# POTENZIAMENTO DELLO STADIO OSSIDATIVO DEL DEPURATORE MEDIANTE TECNOLOGIA ANAMMOX

## PROGETTO DEFINITIVO

**RISPOSTA AI PUNTI DA 38 A 49 DELLA  
RICHIESTA DI INTEGRAZIONI**  
PER IL  
**PROCEDIMENTO AUTORIZZATORIO UNICO REGIONALE (PAUR)  
COMPRESIVO DI VALUTAZIONE DI IMPATTO AMBIENTALE  
VOLONTARIA E DI AUTORIZZAZIONE INTEGRATA AMBIENTALE**

**ALLEGATO 6**  
**DOCUMENTAZIONE DI PREVISIONE DI IMPATTO ACUSTICO**  
**POTENZIAMENTO DELLO STADIO OSSIDATIVO DI DEPURAZIONE CON**  
**TECNOLOGIA ANAMMOX**

### RUMORE SORGENTI STATO ATTUALE

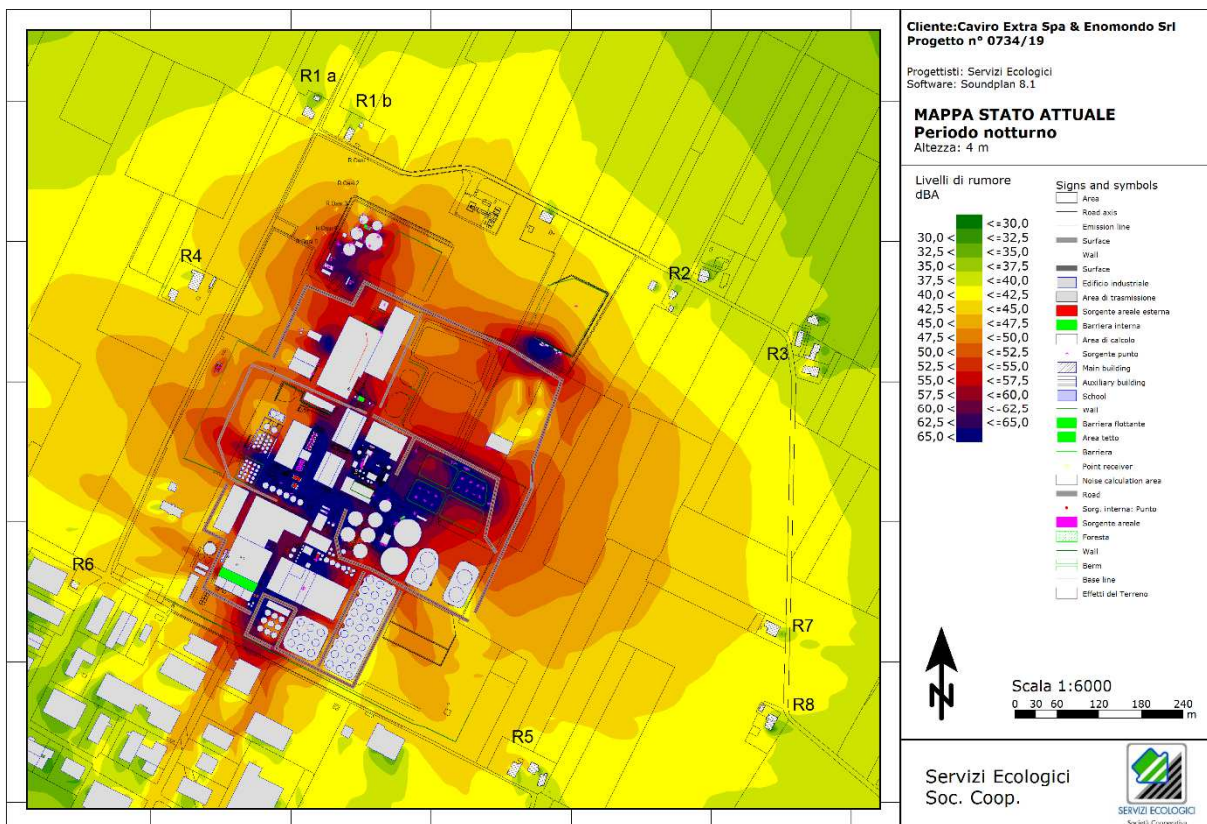
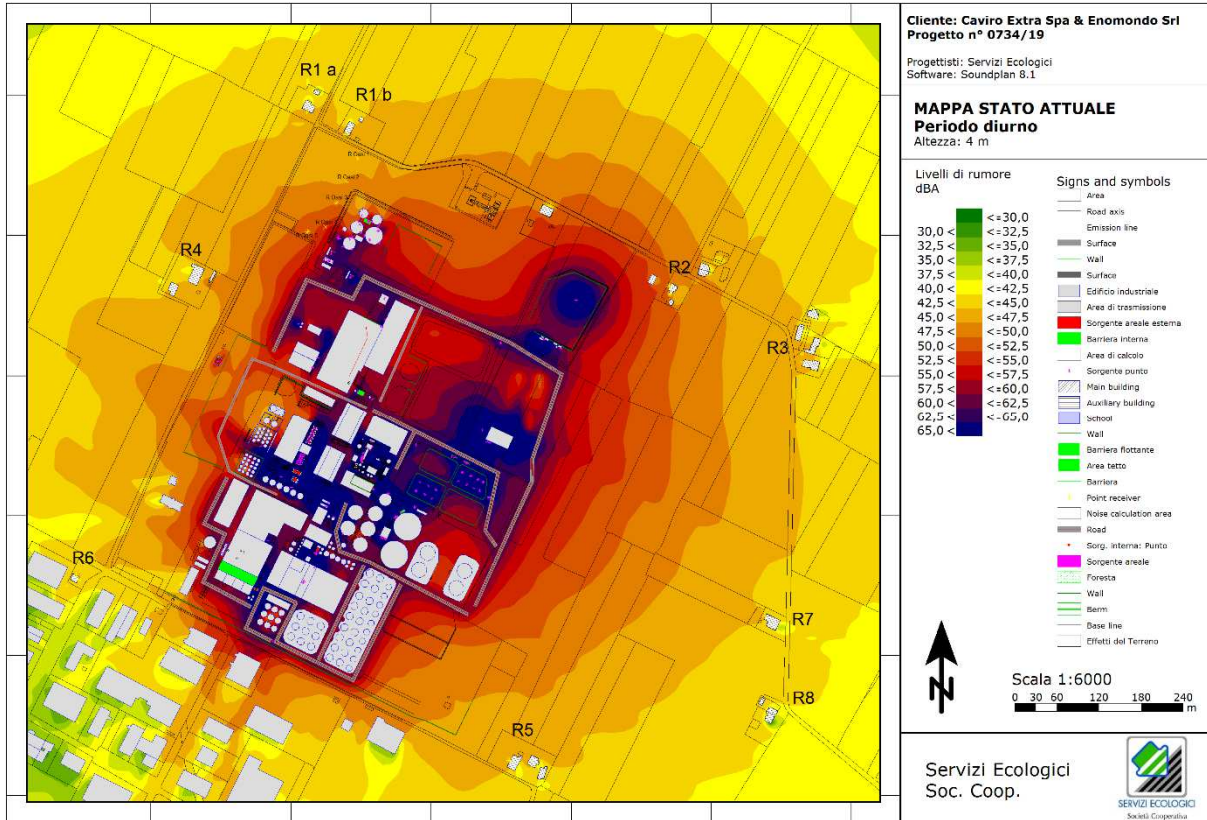
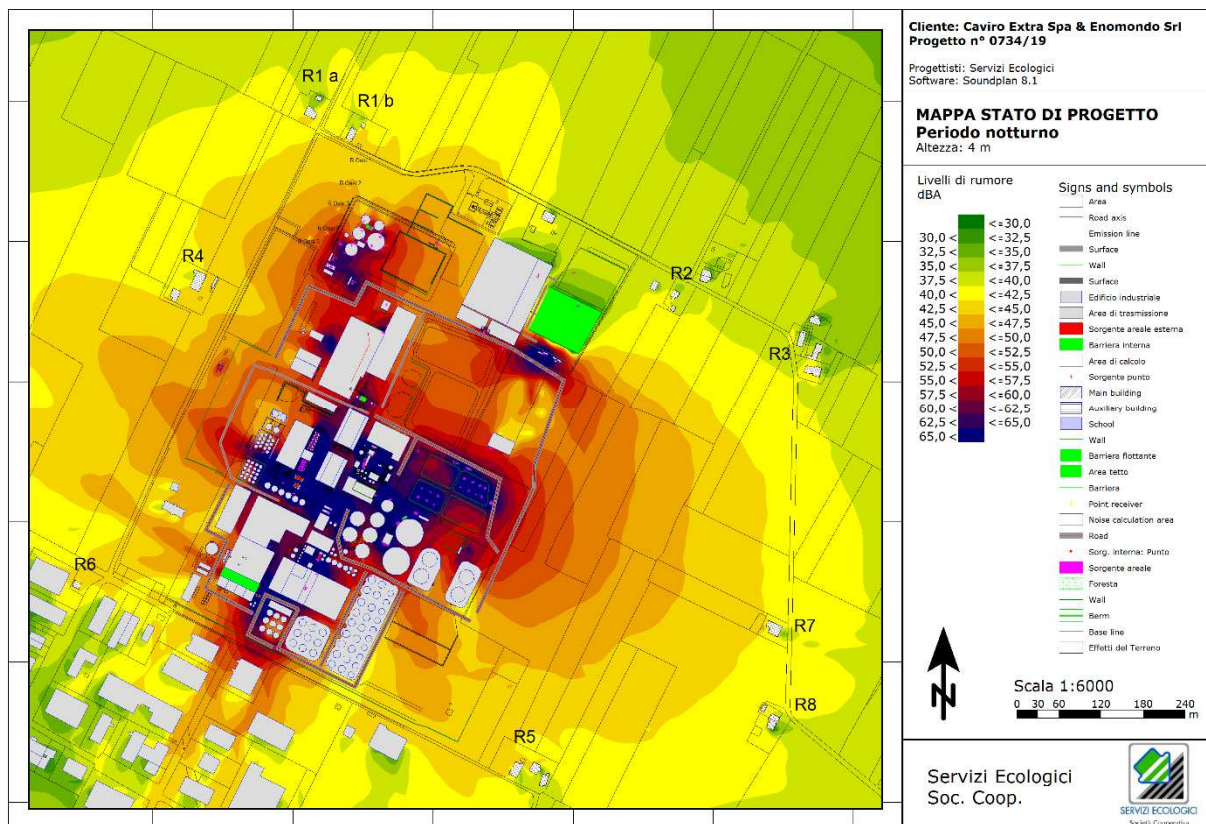
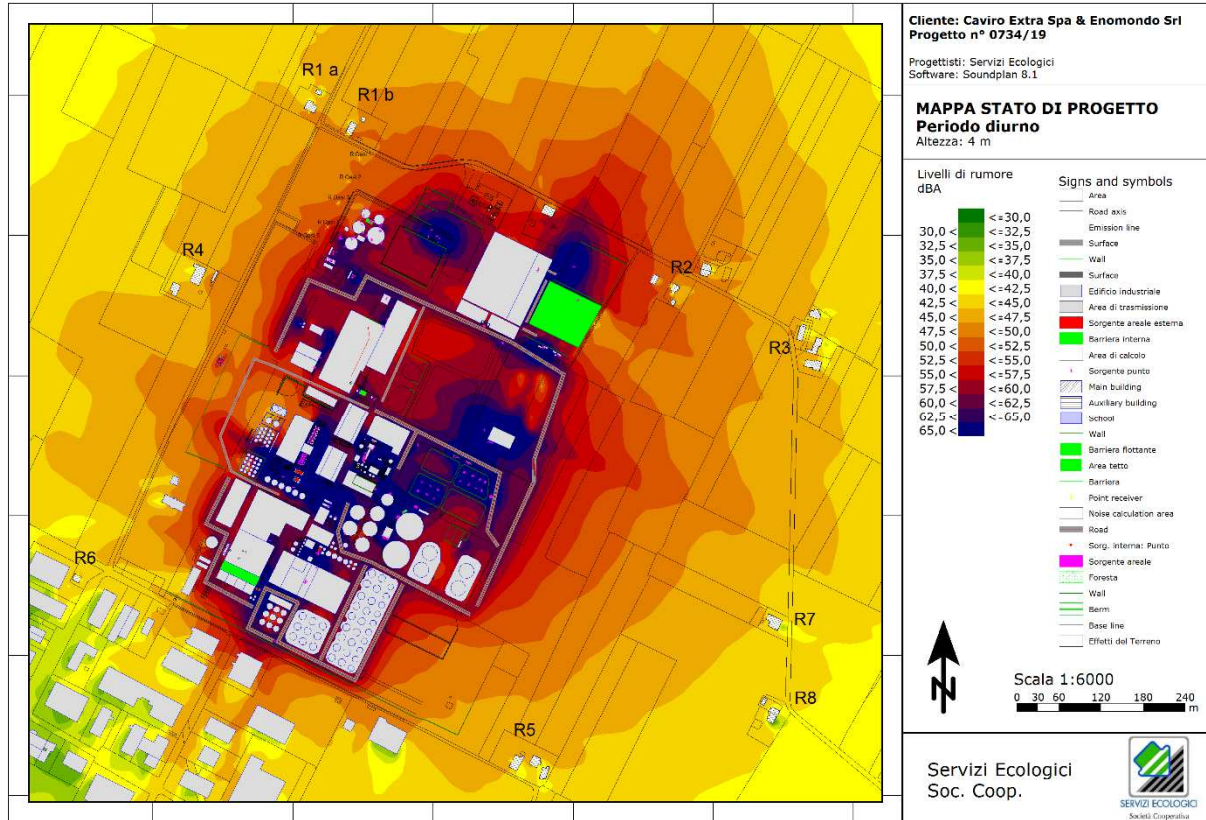
48. dovrà essere effettuata l'analisi dei livelli sonori complessivi nella configurazione con tutte le sorgenti sonore, attuali e di progetto, nel momento di massimo disturbo con gli impianti a massimo regime, dedotti da misure o calcoli previsionali, riportando i dati di input utilizzati per il modello di propagazione del rumore ed evidenziando le fonti specifiche di rumore nelle mappe acustiche. Se dalla verifica dei limiti di immissione assoluto e differenziale, in tempo di riferimento diurno e notturno, si rendesse necessario prevedere interventi di bonifica acustica per l'adeguamento dei limiti fissati dalla normativa vigente, si dovrà fornire la loro descrizione e il dimensionamento esatto in planimetria quotata;

In base alle informazioni riportate ai punti precedenti, si riportano di seguito i calcoli aggiornati. Si precisa che Enomondo Srl in risposta alla richiesta indicata nella Det. Amb. n.378 del 25/01/19 di ARPAE, ha aggiornato la documentazione previsionale dell'impianto di recupero dell'offgas, progettato per la purificazione e liquefazione della CO2 contenuta all'interno del biogas, nel sito produttivo di Enomondo Srl, in data 04/07/2019; pertanto, ai fini di eseguire calcoli con i dati aggiornati, i nuovi elementi sono stati presi in considerazione nella caratterizzazione delle sorgenti sonore di Enomondo, riportata nell'Allegato 14.3.

## PLANIMETRIA MEZZI DI CANTIERE ENOMONDO SRL

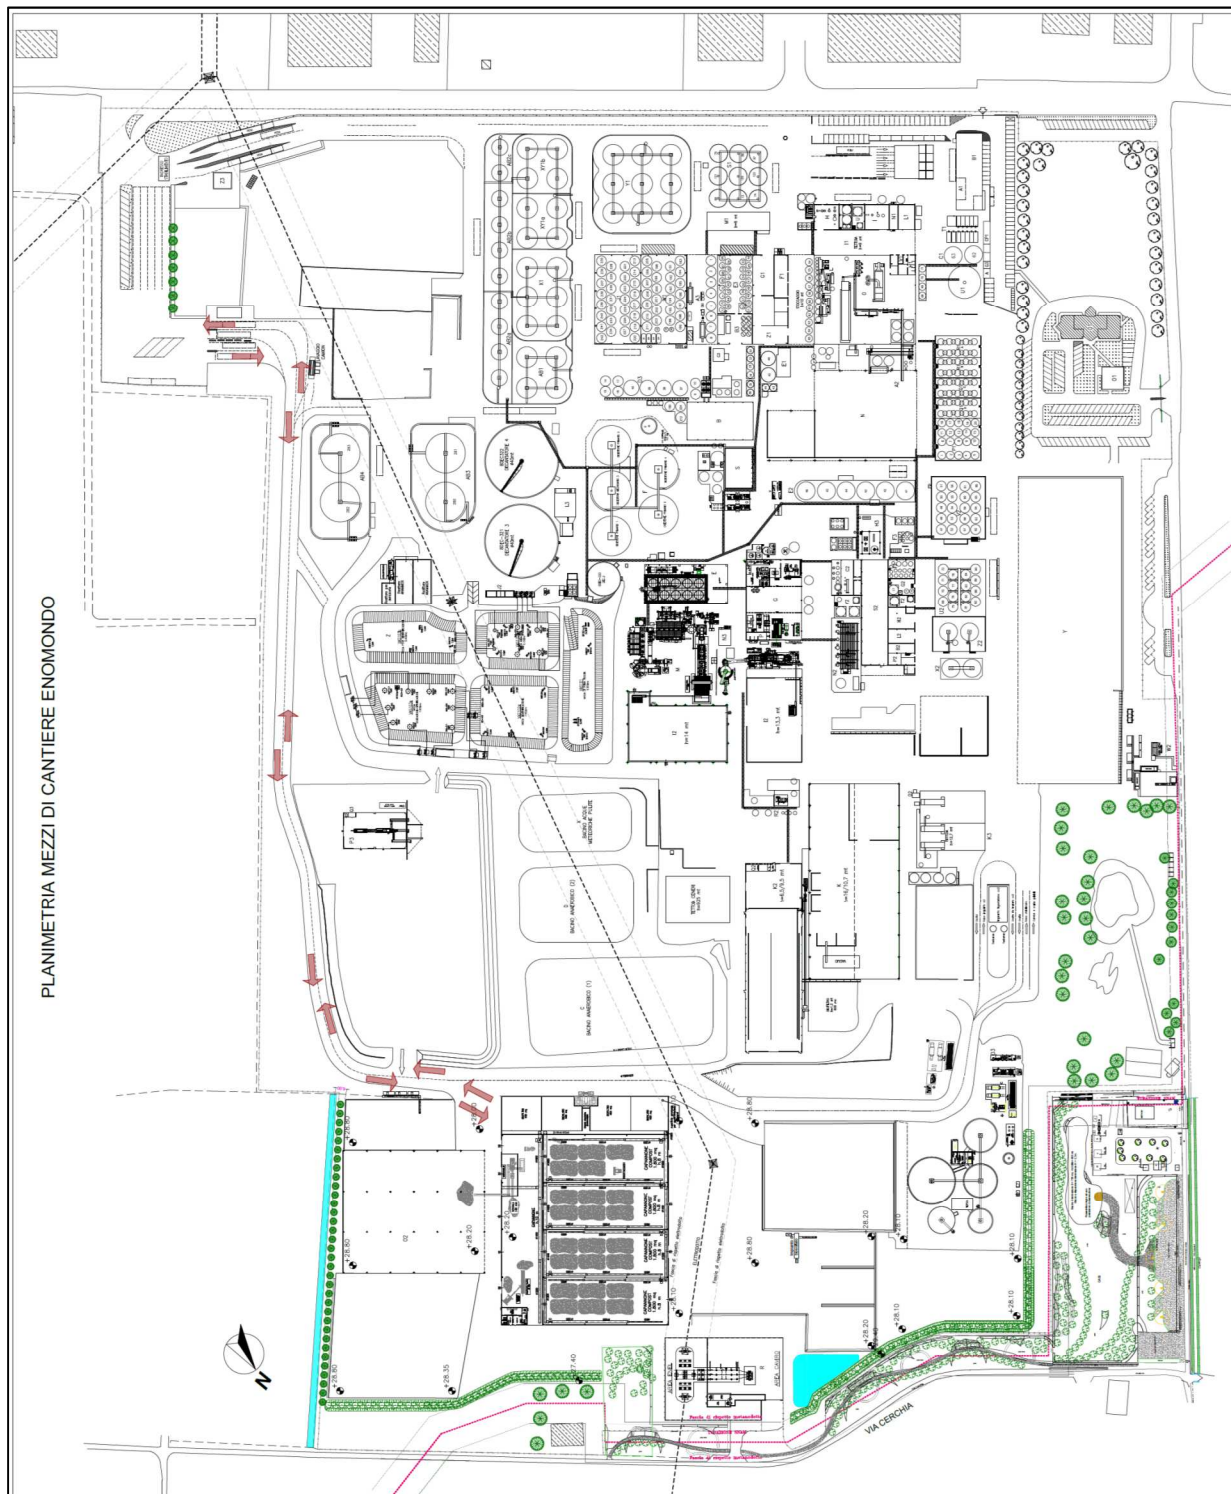
49. Fase di cantiere: è stato analizzato l'impatto acustico del cantiere riferito alla fase di costruzione dell'impianto Anammox nell'area denominata Area 1 (situazione A e situazione B); non è stata eseguita la previsione di impatto acustico relativa alla realizzazione dell'impianto di produzione biosolfato e dei piazzali (Area 3). La valutazione previsionale di impatto acustico relativa alle operazioni di cantiere deve essere redatta seguendo i criteri della DGR n. 673/2004 "Criteri tecnici per la redazione della documentazione di previsione di impatto acustico" Art. 7, riportando in particolare:

- le fasi di cantiere indicate nel cronoprogramma più rumorose nelle diverse aree di lavorazione e il relativo impatto acustico ai ricettori più disturbati;

- le misure di mitigazione acustica adottate o che si intende adottare al fine di ridurre l'emissione sonora;
  - la valutazione dei percorsi dei mezzi pesanti all'interno del cantiere e il traffico indotto dalla movimentazione degli scavi, al fine di individuare il percorso meno impattante per i ricettori;

Come indicato all'interno delle relazioni previsionali di impatto acustico relative alle opere di cantiere, non è stato valutato l'impatto acustico del cantiere relativo ai piazzali (Area 3) in quanto considerate meno impattanti, dal punto di vista acustico, rispetto a quelle considerate, visto soprattutto il ridotto periodo di tempo riportato all'interno del cronoprogramma.

Per quanto riguarda l'impianto di biosolfato, come indicato al cap. 4, non è prevista la realizzazione di alcun edificio di contenimento, in quanto le sorgenti saranno installate all'aperto, e, di conseguenza, non è prevista nessuna opera di cantiere.

Si riportano di seguito le planimetrie relative ai percorsi di mezzi di cantiere per Caviro Extra Spa ed Enomondo Srl.

ALLEGATO 14.1 PLANIMETRIA SORGENTI SONORE – ALLEGATO 3C ENOMONDO SRL

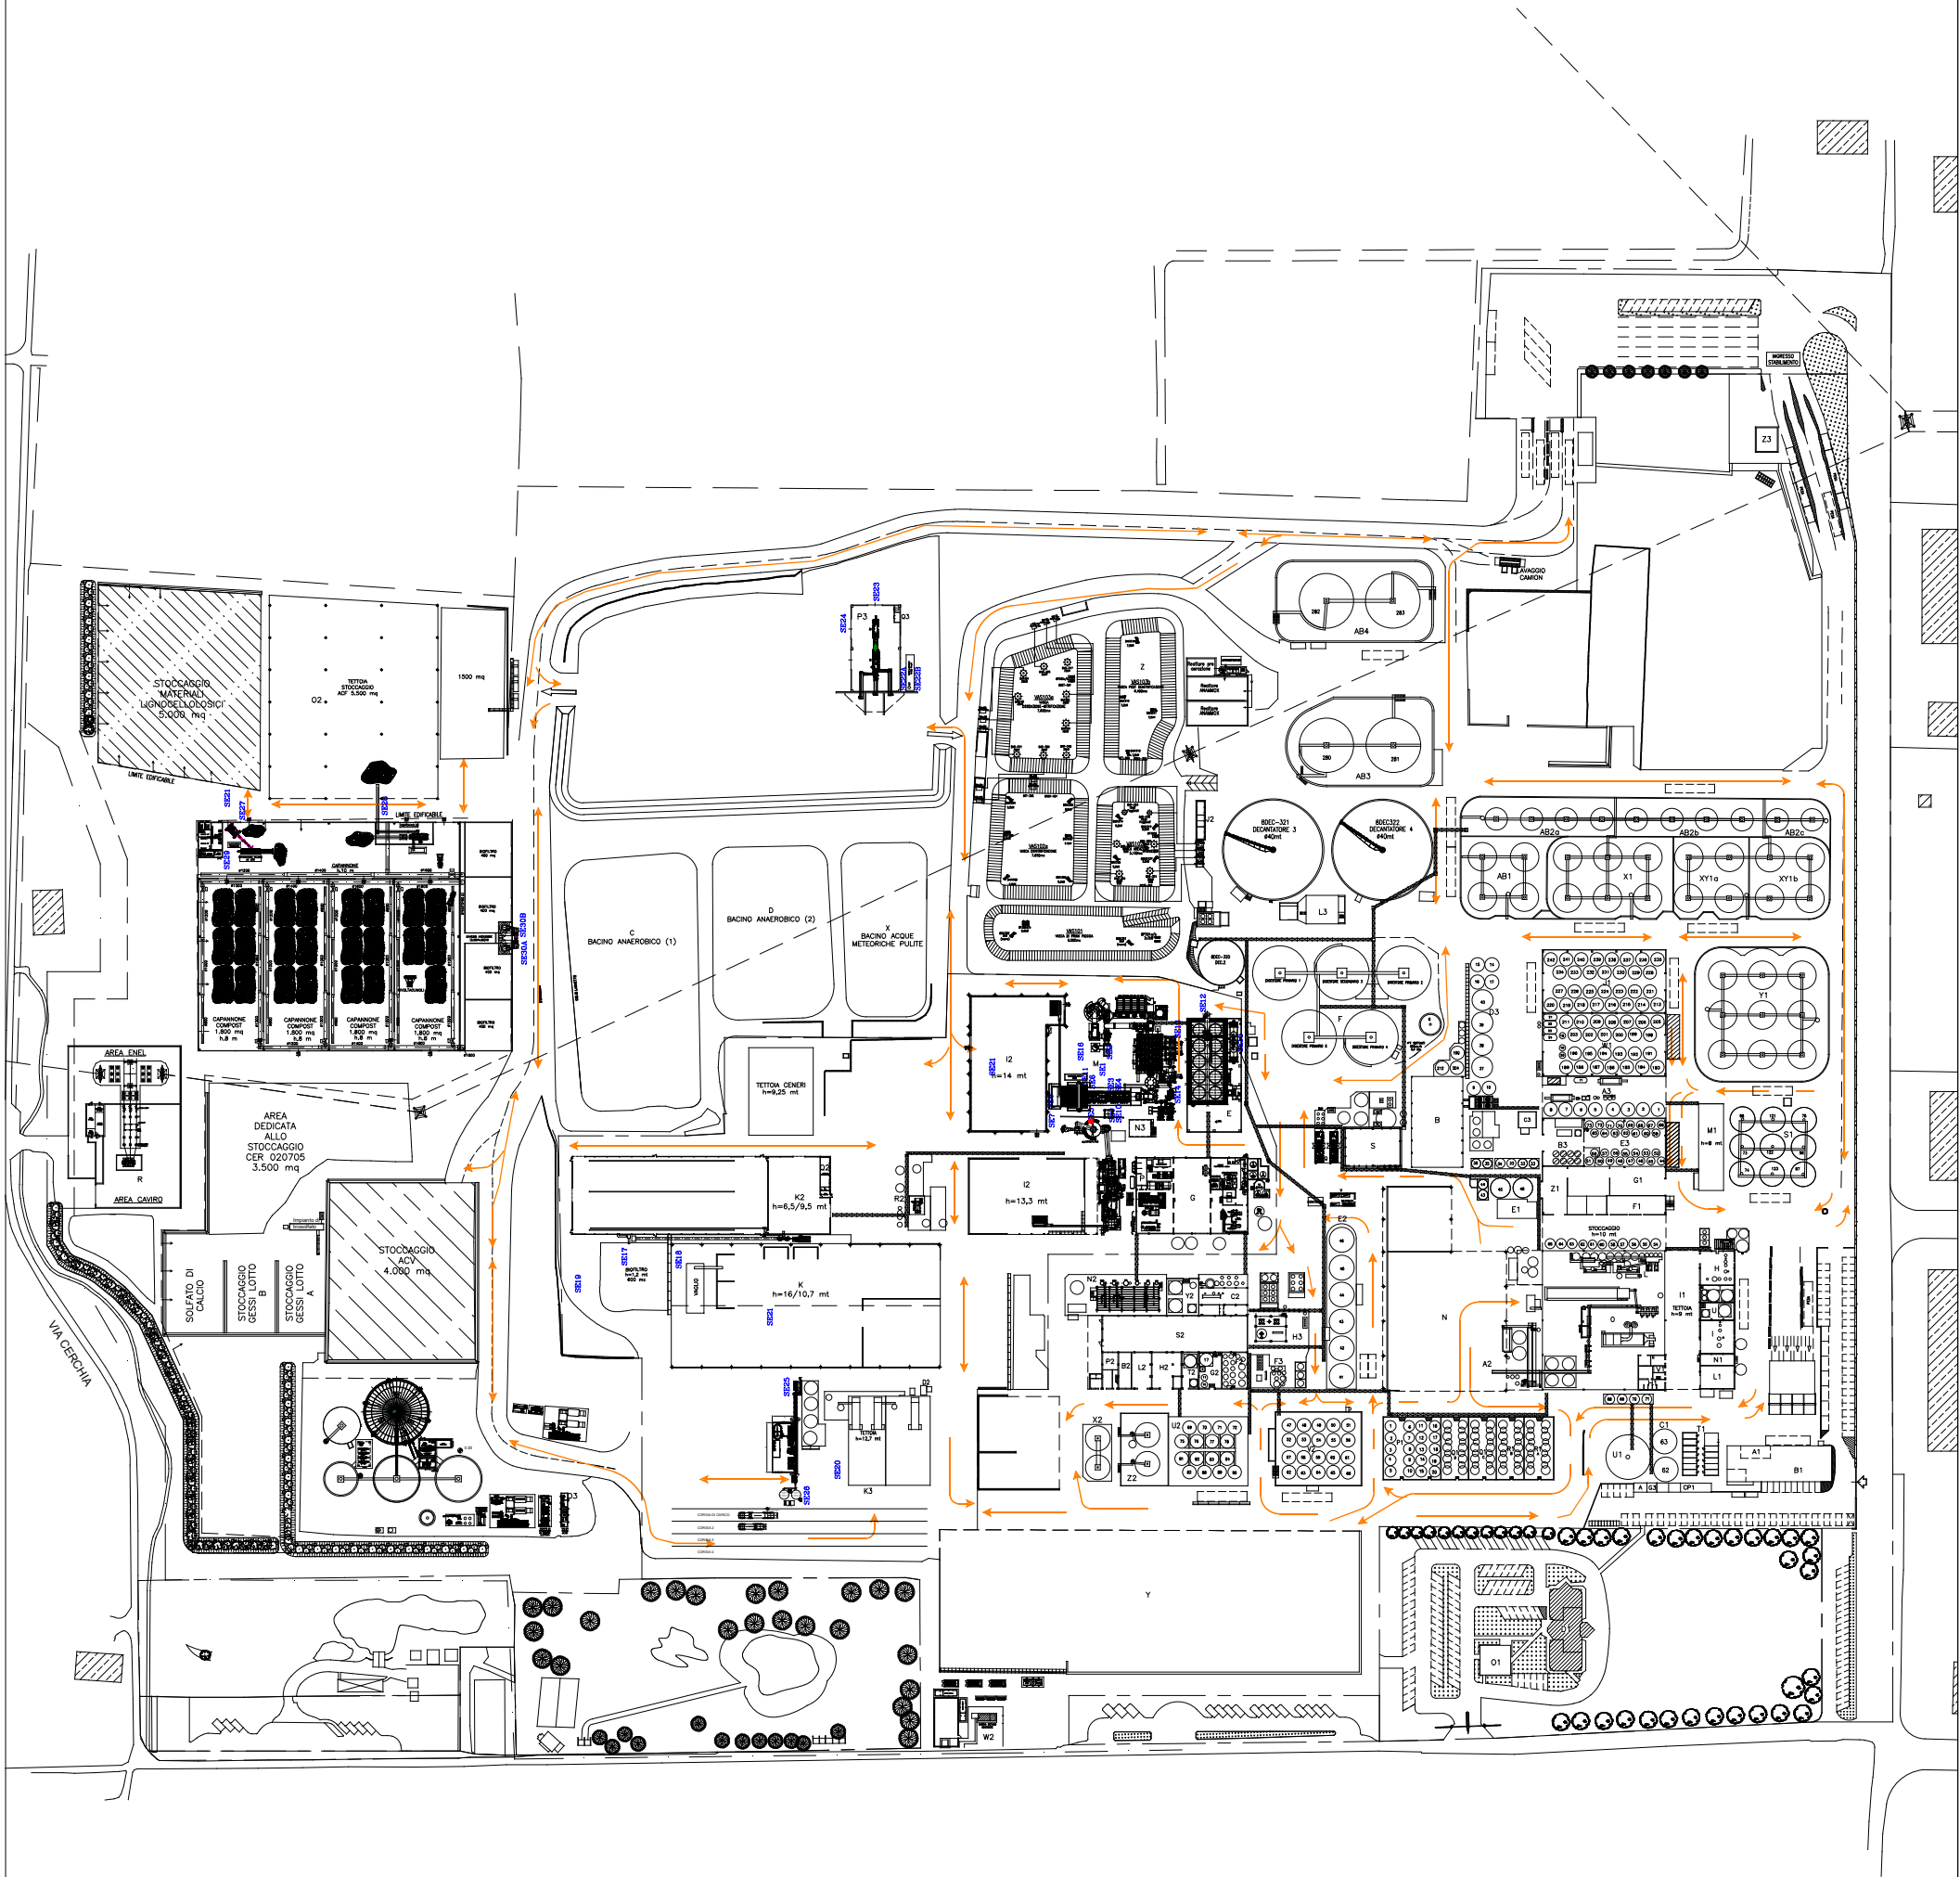
38. descrizione e caratterizzazione acustica delle sorgenti sonore Enomondo: vengono caratterizzati e valutati acusticamente solo i ventilatori denominati SE 31 (Ventilatore estrazione gas di scarico trituratore) e SE 32 (n. 2 Ventilatori a servizio del biofiltro), ma non vengono caratterizzati e valutati i camini delle relative emissioni in atmosfera. Per maggior chiarezza i 2 Ventilatori SE 32 è opportuno vengano identificati ciascuno con specifica sigla;

45. nell'allegato 10.2 – Viabilità, nell'Allegato 3C, nelle planimetrie di progetto pagine 35 e 36 e nelle mappe acustiche, non sono evidenziati i percorsi e l'impatto acustico delle pale meccaniche ed eventuali altri mezzi rumorosi impiegati; i percorsi dovranno essere riportati in dettaglio e la sorgente lineare inserita nel modello di propagazione;

I ventilatori SE 30 "N.2 ventilatori a servizio del biofiltro" per un'identificazione univoca verranno denominate SE 30A e SE 30B. A tal proposito si veda l'Allegato 3C di Enomondo aggiornato alla Rev. 01 (All. 14.1).

Per quanto riguarda gli allegati 3C di Caviro Extra ed Enomondo, si riportano le versioni aggiornate negli allegati 14.1 e 14.2, in cui sono indicati anche i percorsi dei mezzi pesanti e delle pale meccaniche.
